DETERMINAZIONE DEL DIRIGENTE SERVIZIO VIA E VINCA 18 febbraio 2021, n. 54

**ID VIA 563 - Procedimento di Verifica di Assoggettabilità a Valutazione di Impatto Ambientale ai sensi dell'art. 19 del D.Lgs. n. 152/06 e s.m.i. per il progetto di "P1524-Potenziamento dell'impianto di depurazione consortile a servizio dell'agglomerato di San Cesareo di Lecce" nel Comune di Lequile (LE). Proponente: Acquedotto Pugliese S.p.a..**

Elab. integ. RA.06.01 "Planimetria con indicazione delle modalità di gestione delle materie"

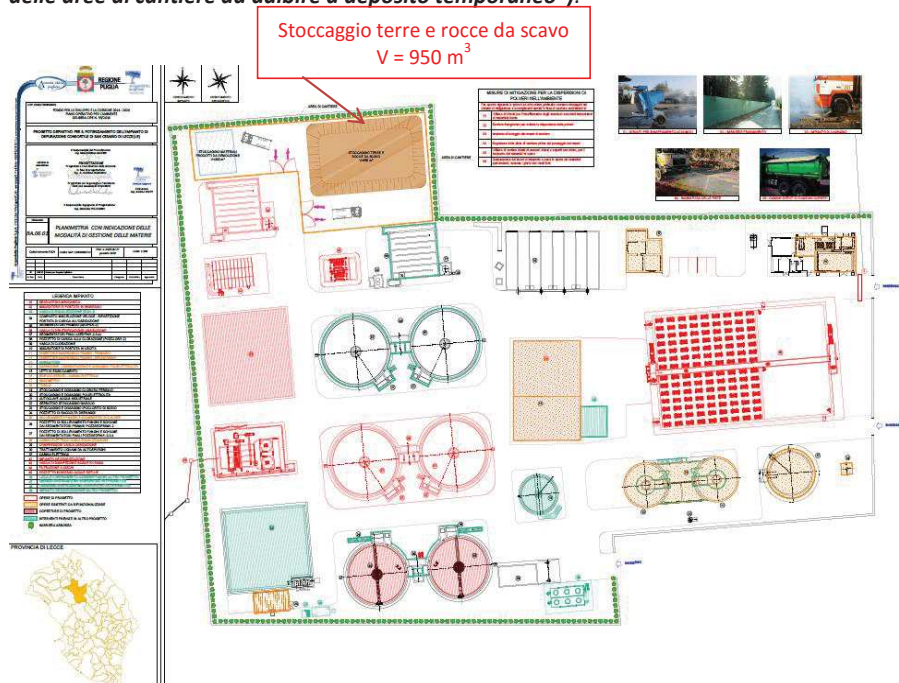
Negli elaborati integrativi **RA.06 "Piano di gestione delle materie"** e **RA.06.01 "Planimetria con indicazione delle modalità di gestione delle materie"** il Proponente descrive e rappresenta le modalità operative delle gestioni delle materie provenienti da scavi e demolizioni, unitamente alle misure di mitigazione dei possibili impatti provenienti dal sollevamento di polveri, e come di seguito esplicitato nella corrispondente Relazione: *nell'area NE dell'impianto, l'unica non interessata da lavorazioni, saranno allestiti i due depositi temporanei di terreno e materiali di demolizione (cfr. paragrafo 5.4 – pagg. 26-27/33 "Criteri per la localizzazione e gestione delle aree di cantiere da adibire a deposito temporaneo")*.
